Technische Mitteilung Nr. / Datum: TM TAE 125-0022, Rev. 0 / 08.08.2012
Service Bulletin No. / Date TM TAE 125-0022, Rev. 0 / August 08, 2012

Betrifft: Abdichtung der Montageöffnung des Zylinderkurbelgehäuses
Subject: Sealing the Crankcase Assembly Opening

Betroffenes Luftfahrtgerät: TAE 125-01
Type affected: TAE 125-01

Bild 1 – Reinigung der Montageöffnung /
Fig. 1 – Clean the assembly opening

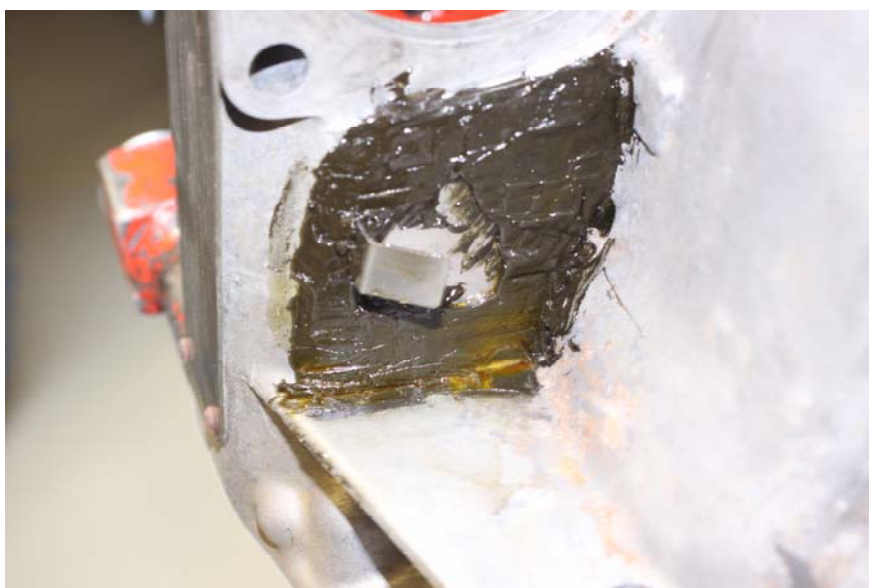
- Remove the starter in accordance to chapter 16.0 of the current Repair Manual RM-02-01.
- Clean the surface of the crankcase and of the metal plate or plastic plate. The surfaces must be free of grease. See Fig. 1.

■ **CAUTION:** Use an appropriate cleaner (e.g. brake cleaner) only in combination with a paper towel! Do not apply the cleaner directly to the crankcase, because of possible clutch contamination followed by a potential malfunction!
